**Европейская экономическая комиссия****Комитет по внутреннему транспорту****Всемирный форум для согласования правил  
в области транспортных средств****Рабочая группа по вопросам освещения  
и световой сигнализации****Восемьдесят третья сессия**

**Правила № 48 ООН (установка устройств освещения  
и световой сигнализации):****Предложения по поправкам новой серии  
к Правилам № 48 ООН****Пересмотренное предложение по поправкам новой  
серии [0x] к Правилам № 48 ООН****Представлено Неофициальной рабочей группой по упрощению  
правил, касающихся освещения и световой сигнализации\***

6.2.6.1.2 **Пределы вертикального наклон светотеневой границы**

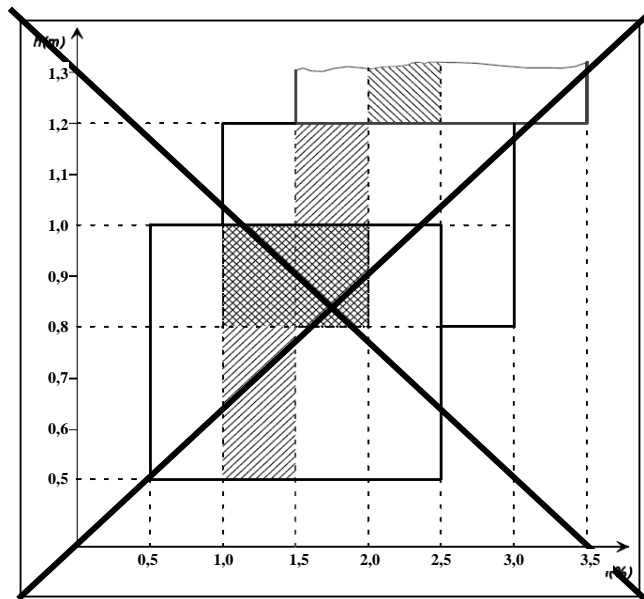
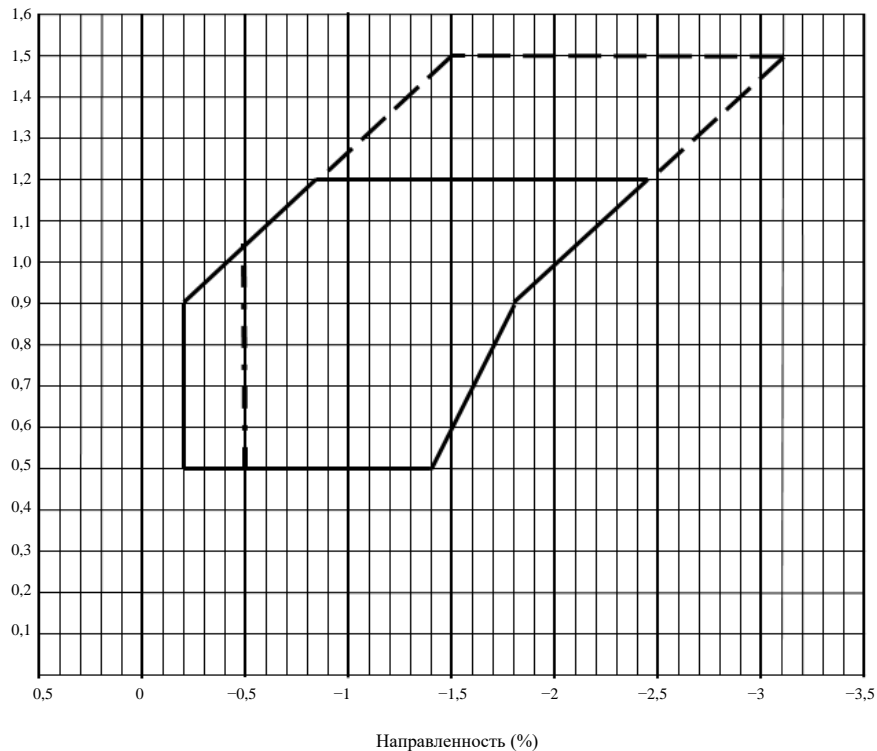
В зависимости от высоты в метрах (h), на которой расположен нижний край поверхности, видимой в направлении исходной оси фары ближнего света, и которая измеряется на порожних транспортных средствах, вертикальный наклон светотеневой границы фары ближнего света, **начиная со значения первоначального наклона, установленного изготовителем транспортного средства в соответствии с предписанием пункта 6.2.6.1.1, при всех статических условиях, предусмотренных в приложении 5, должен оставаться в следующих пределах, а первоначальная направленность должна иметь следующие значения при всех статических условиях нагрузки, указанных в приложении 5:**

$h < 0,8$

пределы: от  $-0,5\%$  до  $-2,5\%$

первоначальная направленность: от  $-1,0\%$  до  $-1,5\%$

$0,8 < h < 1,0$

пределы: от  $-0,5\%$  до  $-2,5\%$

первоначальная направленность: от  $-1,0\%$  до  $-1,5\%$

или же, по усмотрению изготовителя,

пределы: от  $-1,0\%$  до  $-3,0\%$

первоначальная направленность: от  $-1,5\%$  до  $-2,0\%$

В этом случае в заявке на официальное утверждение типа транспортного средства следует указывать, какой из приведенных двух альтернативных вариантов необходимо использовать.

$h \geq 1,0$

пределы: от  $-1,0\%$  до  $-3,0\%$

первоначальная направленность: от  $-1,5\%$  до  $-2,0\%$

Для транспортных средств категории N<sub>3</sub>G (повышенной проходимости), когда высота установки фар составляет более 1200 мм, пределы вертикального наклона светотеневой границы должны составлять от  $-1,5\%$  до  $-3,5\%$ .

Первоначальная направленность должна устанавливаться следующим образом: от  $-\%$  до  $-2,5\%$ .

| Высота установки $h$<br>[м] | Верхний предел наклона<br>[%] | Нижний предел наклона<br>[%] |
| $0,5 \leq h \leq 0,9$       | -0,20                         | от -1,40 до -1,80*           |
| $0,9 < h \leq 1,2$          | от -0,20 до -0,85*            | от -1,80 до -2,45*           |
| $1,2 < h \leq 1,5^{**}$     | от -0,85 до -1,50*            | от -2,45 до -3,10*           |

\* увеличивается линейно по отношению к высоте установки фары ближнего света.

\*\* только для транспортных средств категорий N<sub>2</sub>G и N<sub>3</sub>G (повышенной проходимости).

Вышеуказанные пределы и значения первоначальной направленности показаны на диаграмме, приведенной ниже.

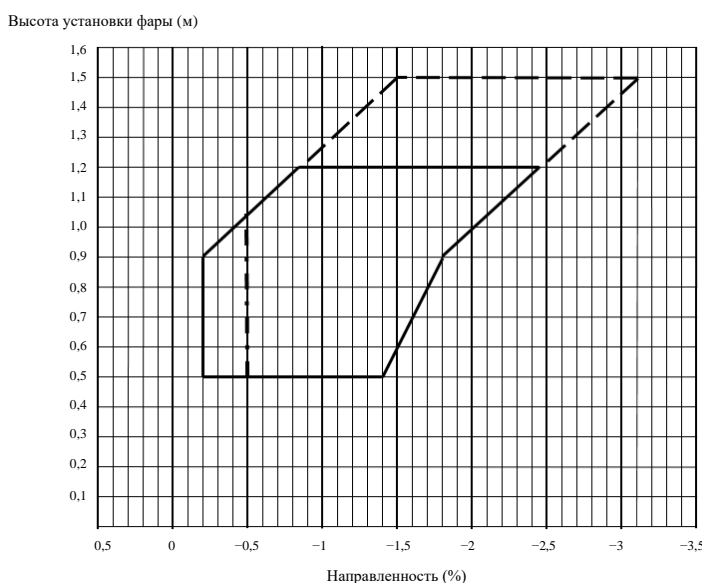
14. В пункте 6.2.6.1.2 описаны новые требования к пределам вертикального наклона светотеневой границы; его положения были упорядочены для улучшения удобочитаемости текста. Значения вертикального наклона в зависимости от высоты установки представлены в таблице. Включена новая диаграмма, иллюстрирующая соответствующие требования (направленность в процентах на горизонтальную ось и высота установки фары на вертикальной оси).

15. Разъяснения по линиям диаграммы приведены ниже.

16. Вертикальная линия слева первоначально была определена при 0 % и обусловлена результатами анализа БПГ на основе исследования, проведенного в Клетвице (неофициальный документ GRE-71-32). Вместе с тем некоторые Договаривающиеся стороны не желают использовать горизонтальную светотеневую границу без наклона вниз. На семьдесят восьмой сессии GRE ее эксперты решили сохранить предыдущее предельное значение по вертикали на уровне — 0,2%.

17. Линия наклона слева (начиная с 0,9 м\* по высоте) обусловлена математическими расчетами на основе положения глаз водителя встречного транспортного средства (на высоте 0,94 м) в случае фар, установленных на высоте до 1,2 м, измеряемой на расстоянии 25 м, с первоначальной направленностью 1 % вниз. С использованием этих расчетов можно пропорционально увеличить наклон до высоты установки и в то же время гарантировать сохранение контроля за ослеплением; светотеневая граница во всех случаях будет находиться ниже 0,94 м на расстоянии 25 м (неофициальный документ VGL-10-03, спецификация 13).

18. Кроме того, линия слева на диаграмме была продлена с отметки 1,2 до отметки 1,5 м несмотря на то, что в ходе испытаний, проведенных в Клетвице, не было проверено ни одного из транспортных средств категорий M<sub>2</sub>/M<sub>3</sub>/N<sub>2</sub>/N<sub>3</sub>. Именно по этой причине линии на высоте свыше 1,2 м обозначены пунктиром.

19. Для охвата всех возможных случаев в рамках одного и того же типа транспортного средства (допуски направленности/отклонения по ходовой части/устойчивость светотеневой границы/отклонения по шине/полный или пустой топливный бак/устройство, регулирующее положение фары) был согласован диапазон в 1,6 % (см. исследование Международной организации предприятий автомобильной промышленности (МОПАП), неофициальный документ VGL-10-10), который был использован для определения правосторонних пределов и точки (-1,8/0,9) на основе линии, указанной в пункте 16.

20. Начиная с высоты 0,9 м диапазон в 1,6 % применяется для определения линии с правой стороны диаграммы на высоте до 1,5 м.

21. Что касается правой стороны на высоте ниже 0,9 м, то достигнут компромисс, выражающийся в постепенном снижении диапазона до 1,4 % на высоте 0,5 м (ECE/TRANS/WP.29/GRE/81, пункт 10 и приложение II).

22. В пункте 10 уже представлены разъяснения по пунктирной линии при -0,5 % в контексте опасений, связанных с ПТО.
